KEURING	TEKENING	WERF	INSTALLATEUR
3441512081-00 <i>[Signature]</i> P. 12-2015	Formaat: A3 Werfnr: 13W011 Schaal: 1/50 Bladnr.: 2 Revisie: As Build Datum: 25/11/2015	APPARTEMENT D0.8 Elektrisch Bord Drie Eikenstraat 447 b0002 Edegem	BTI Technische installaties Hoge Maat 460 B-2370 Arendonk T: 01468 91 60 • F: 01468 91 61 info@btinstallaties.be

PROCES-VERBAAL VAN HET ONDERZOEK VAN EEN ELEKTRISCHE LAAGSPANNINGSINSTALLATIE

Verslagnummer: 0341-151202-10 Datum van het onderzoek : 02/12/2015

DRIE EIKENSTRAAT 447 b0002
2650 EDEGEM

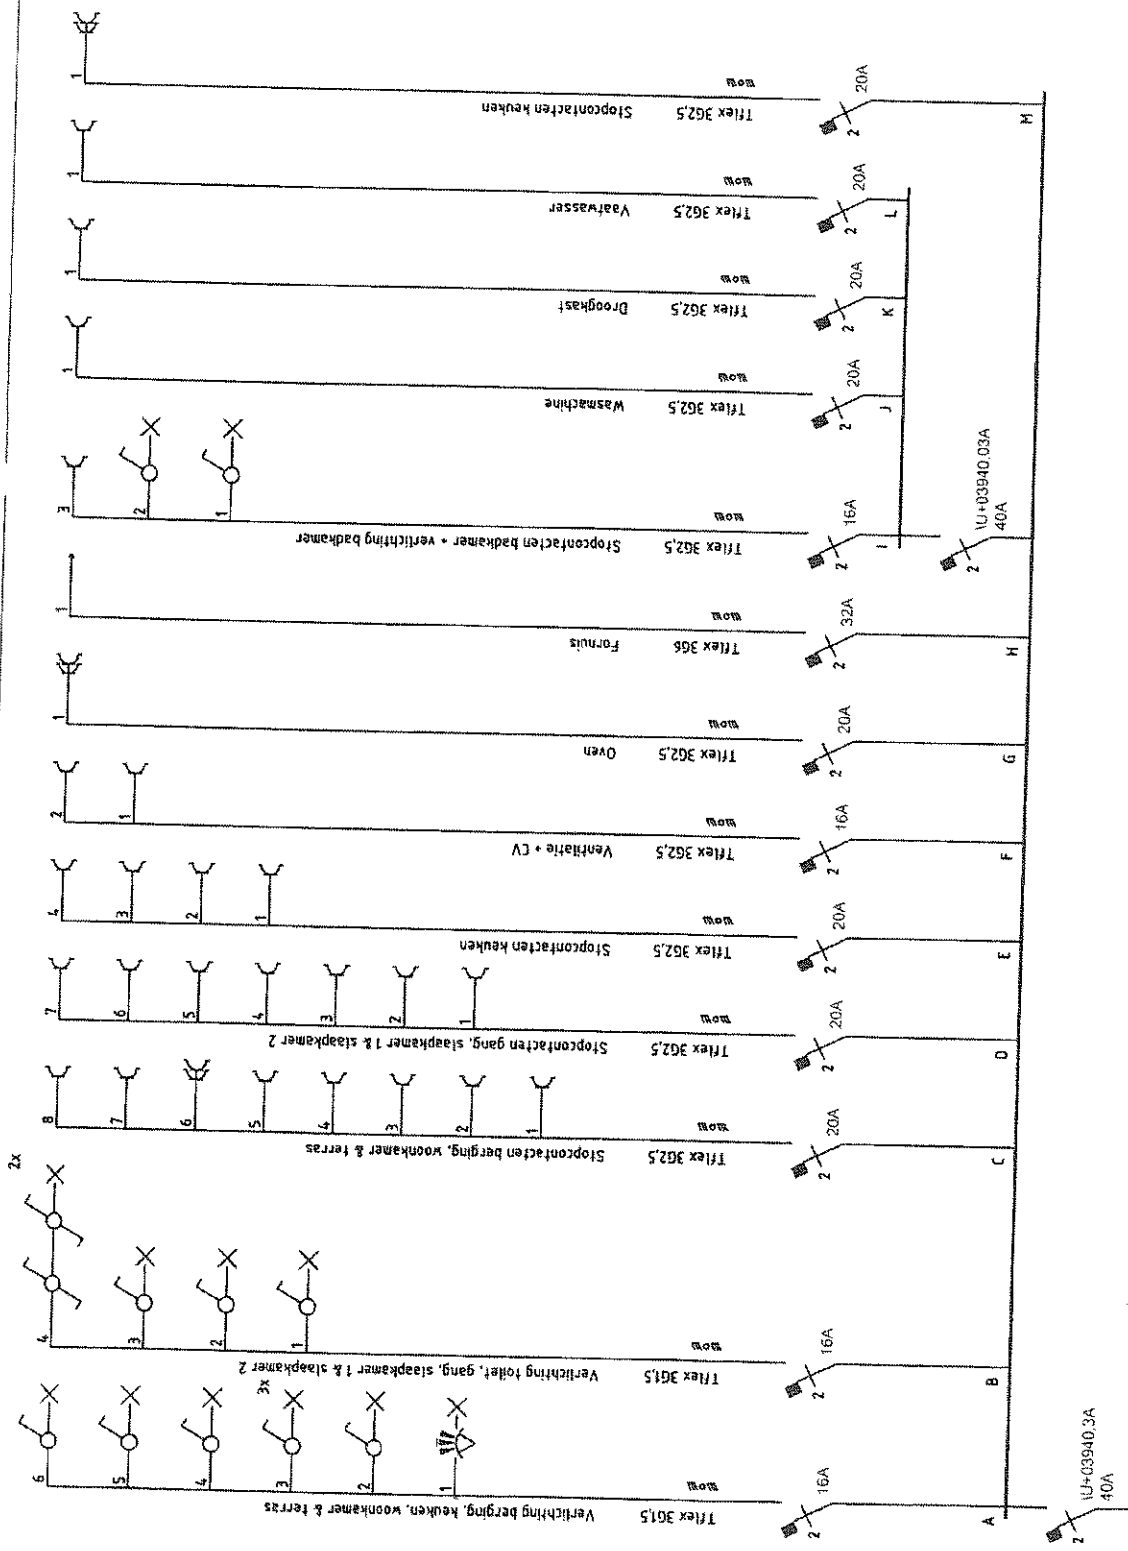
- 1 De werking van de differentieelschakelaars kon niet gecontroleerd worden omdat er nog geen spanning aanwezig was.
- 2 De verlichtingstoestellen zijn nog niet (allemaal) geïnstalleerd.
- 3 De hoofdequipotentiale verbindingen zijn voorzien maar zijn nog aan te sluiten na de invoer van gas-, waterleidingen.
- 4 Keuken en badkamer nog af te werken.

Besluit De installatie is conform.
De ingangsklemmen van de algemene ADS werden verzegeld.
Het ééndraads- en situatieschema's werden voor gezien getekend.
De installatie dient opnieuw gecontroleerd uiterlijk op 02/12/2040. (art. 271 AREI) alsook voor de ingebruikname van elke belangrijke wijziging of beduidende uitbreiding, uitgevoerd voor deze datum.
